AMMODERNAMENTO A N° 4 CORSIE DELLA S.S. 514 "DI CHIARAMONTE" E DELLA S.S. 194 RAGUSANA DALLO SVINCOLO CON LA S.S. 115 ALLO SVINCOLO CON LA S.S. 114.
 (C.U.P. F12C0300000001)

PROGETTO DEFINITIVO

PARTE GENERALE
 INQUADRAMENTO DELL'INTERVENTO
 Planimetrie di confronto del progetto definitivo con il progetto preliminare con indicazione delle aree impegnate
 Tavola 4 di 16

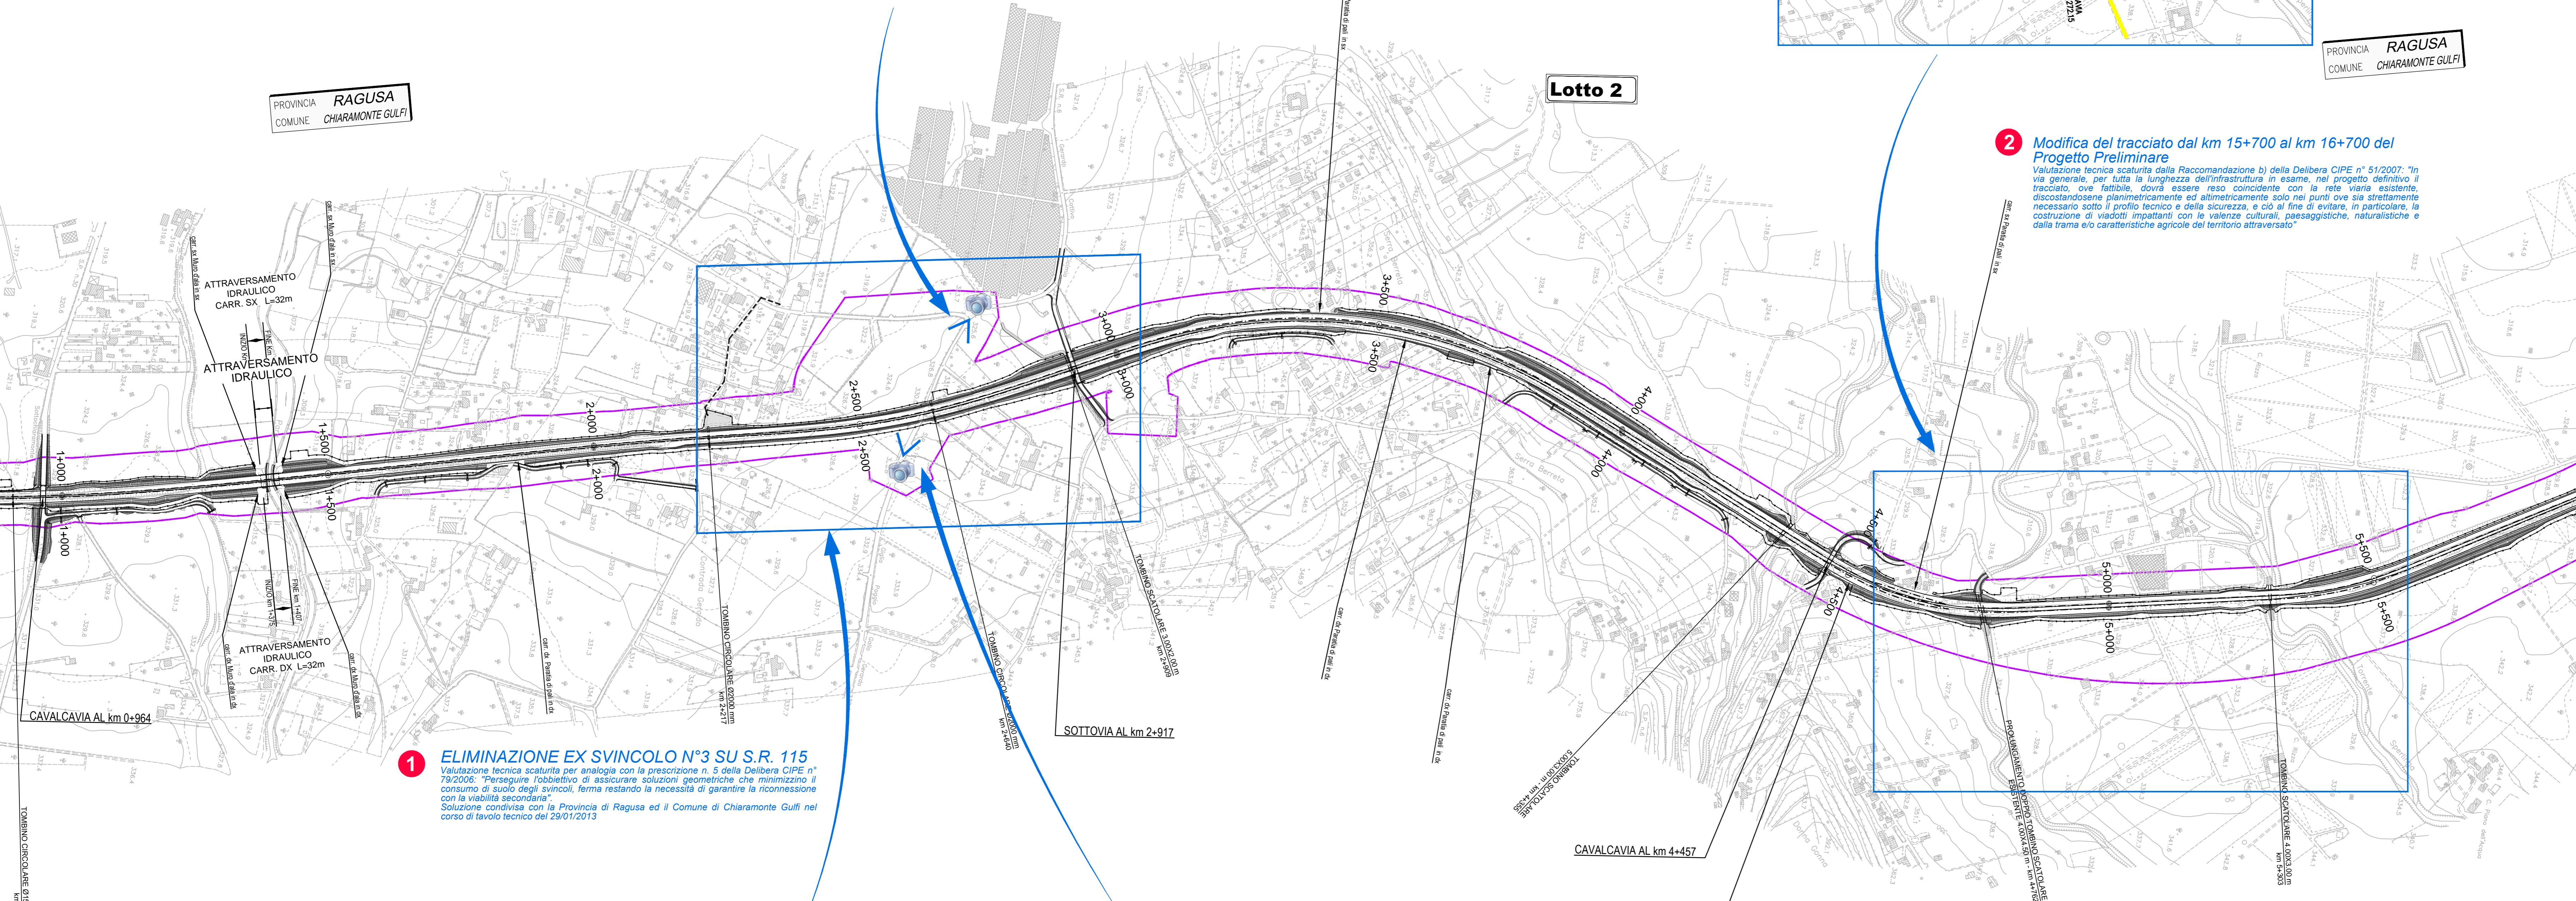
1 ELIMINAZIONE EX SVINCOLO N°3 SU S.R. 115
 Valutazione tecnica scaturita per analogia con la prescrizione n. 5 della Delibera CIPE n° 79/2006. "Pursuivare l'obiettivo di assicurare soluzioni geometriche che minimizzano il consumo di suolo degli svincoli, ferma restando la necessità di garantire la ricomunicazione con la viabilità secondaria".
 Soluzione condivisa con la Provincia di Ragusa ed il Comune di Chiaramonte Gulfi nel corso di tavolo tecnico del 02/11/2013

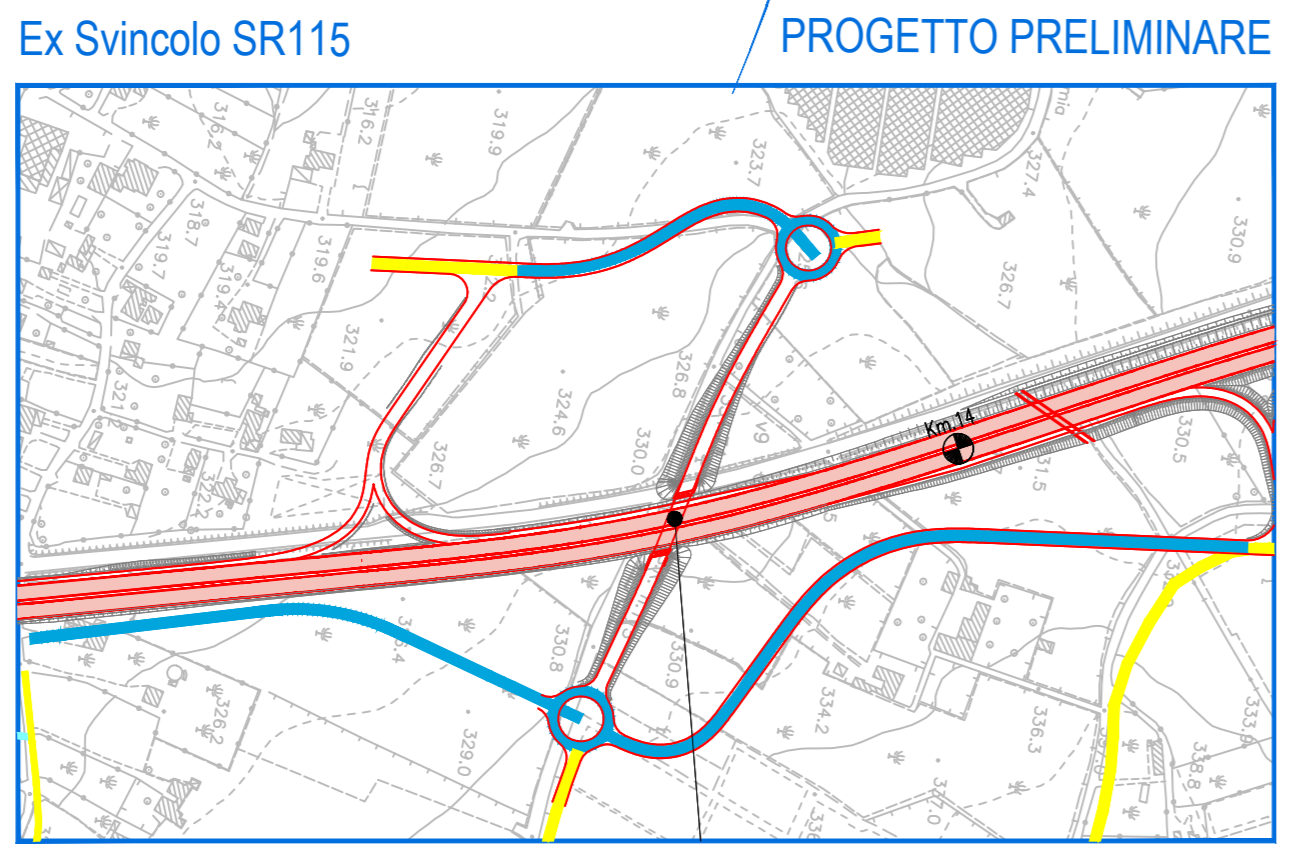
2 Modifica del tracciato dal km 15+700 al km 16+700 del Progetto Preliminare
 Valutazione tecnica scaturita dalla Raccomandazione 1) della Delibera CIPE n° 51/2007 "in via generale, per tutta la lunghezza dell'infrastruttura in esame, nel progetto definitivo il tracciato, ove fattibile, dovrà essere reso coincidente con la rete viaria esistente discostandosi pianimetricamente ed altimetricamente solo nei punti ove sia strettamente necessario sotto il profilo tecnico e della sicurezza, e al di fuori di evitare in particolare, la costruzione di viadotti impattanti con le valenze culturali, paesaggistiche, naturalistiche e dalla trama e/o caratteristiche agricole del territorio attraversato"
